提出年月日	令和2年2月26日	R1
日本原燃株式会社

M O X 燃 料 加 工 施 設 に お け る  
新 規 制 基 準 に 対 す る 適 合 性

安全審査 整理資料

排ガス処理装置の設計変更

図. 水素-空気-アルゴン系の爆発圧力等圧線<sup>[1]</sup>

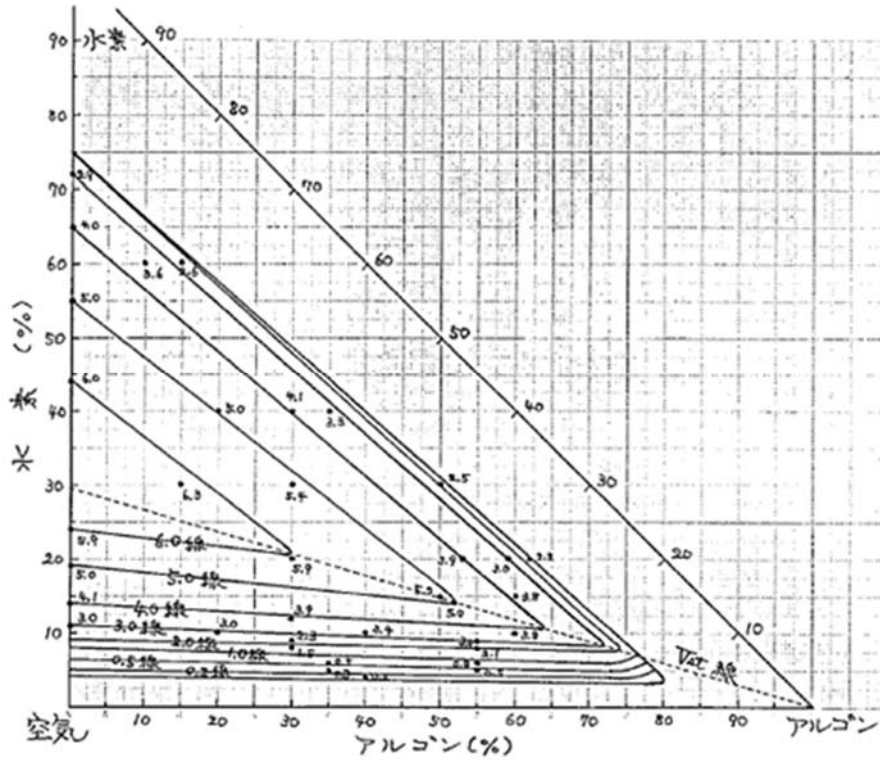
焼結炉等で発生する爆発に伴う圧力上昇は、炉内においても 200kPa 程度と推定される<sup>[1]</sup>。焼結炉等で発生する爆発による圧力は、排ガス処理装置又は小規模焼結炉排ガス処理装置を経由して、炉内の容積の約 10 倍の容積を有する排ガス処理装置グローブボックス又は小規模焼結炉排ガス処理装置グローブボックス内に開放することから、排ガス処理装置又は小規模焼結炉排ガス処理装置による圧力損失等によりグローブボックス排気フィルタに到達する圧力としては、10 分の 1 程度になると想定される。

また、高性能エアフィルタへの衝撃波試験により、30kPa 以下の圧力では高性能エアフィルタは健全であることが報告されている<sup>[2]</sup>ことから、爆発による圧力上昇を考慮しても評価上期待している高性能エアフィルタの捕集効率は維持できる。
